ডেনিম এশিয়া লি.

৮ই জানুয়ারী ২০১৯

পর্যবেক্ষণসমূহ

Observation: Large panels of free standing brickwork partition walls

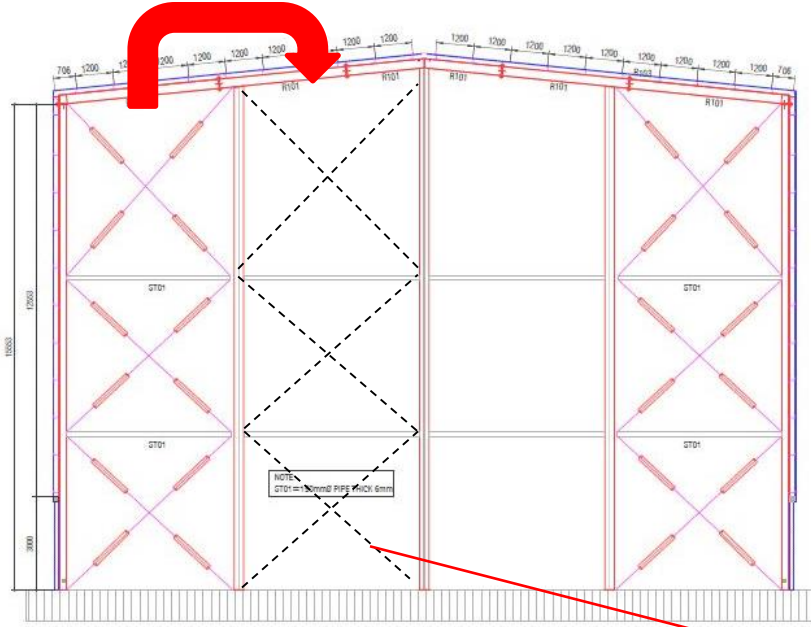
Large panels of free standing brickwork partition walls

Brickwork panels approx. 4m high, full width of building creating subdivisions between Transformer, Boiler, Compressor and Substation in Utilities building. No intermediate restraint to brick panels.

ডিজাইন রিপোর্টে এই ব্যাপারে কিছু উল্লেখ করা নেই।
ফ্যাক্টরী ইঞ্জিনিয়ারকে এই ব্যাপার উল্লেখ করতে হবে।

CROSS SECTION @ GRID 01 & 12

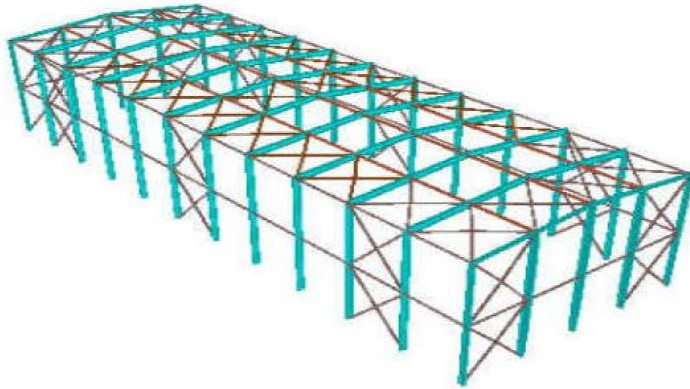
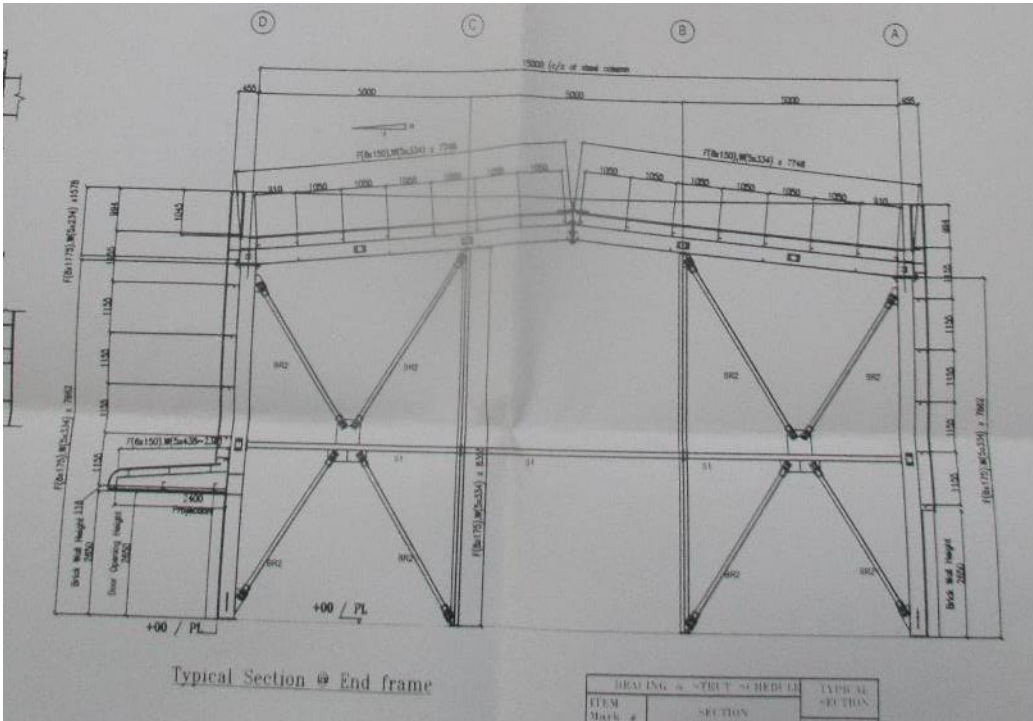
শেষের দিকের বন্ধনীর বিন্যাস আসল ডিজাইন অনুযায়ী করা হয়নি। বিল্ডিং ডিজাইন অনুযায়ী বর্তমান বন্ধনীর ব্যবস্থার পার্শ্বীয় স্থায়ীত্ব ব্যবস্থা যাচাই করতে হবে।
